Enquête publique relative à la modification n° 2 du PLU de CHARNAY-LÈS-MÂCON

Rapport du commissaire enquêteur

Commissaire-enquêteur : Jean-François LAVIT
Décision du Tribunal Administratif de Dijon N° E23000040/21 du 25 avril 2023

4-21/ Demande de réduction d'un projet d'EBC

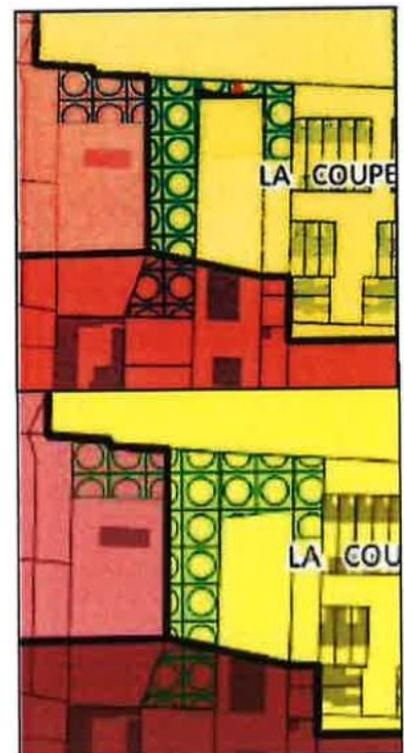
Alain PLANTARD (104 ter Grande Rue de la Coupée) trouve pertinente l'extension d'un espace « Espace Boisé Classé » sur la partie nord de son terrain afin de protéger une haie de 15 cyprès de Leyland située sur la limite avec l'espace public (voie verte). Il propose cependant de réduire de 23 m à 7 m la largeur de cette extension ce qui est suffisant pour protéger les cyprès et précise que les autres plantations sont des arbres fruitiers pour partie en fin de vie. Il joint le plan ci-contre.

La commune prend en compte la proposition et étudiera l'intérêt de modifier le zonage EBC en vérifiant sur site les espèces à classer sur cette parcelle.

4-35/ Signalement d'une erreur du zonage le long de la voie verte

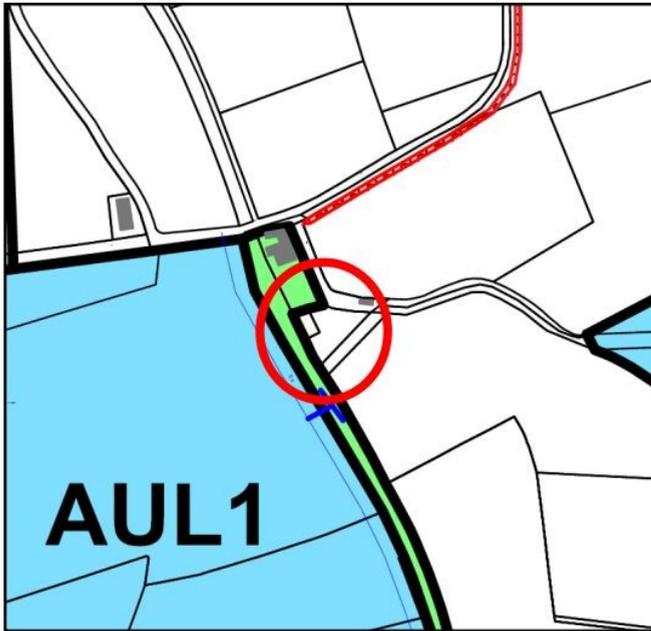
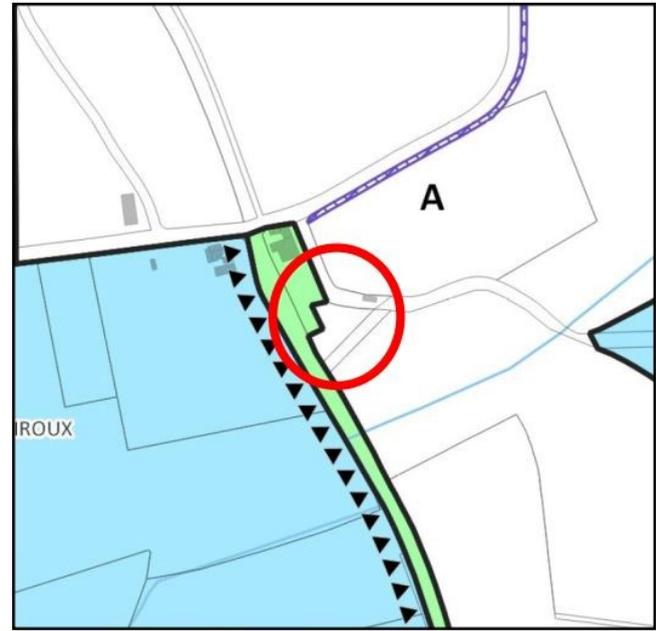
Je note une très légère extension inexplicquée de la zone N le long de la voie verte mais peut-être s'agit-il d'une des évolutions mineures soulignées par l'association "VVVV" ou par Patrick LAFONT.

Il n'est nulle part fait mention de cette évolution de zonage dans le reste du dossier. Il s'agit en réalité d'une erreur matérielle qui sera elle-aussi corrigée dans le dossier soumis à l'approbation. Il est fort possible que des participants à l'enquête publique l'ait remarquée et ont pensé qu'il s'agissait d'une vraie modification.
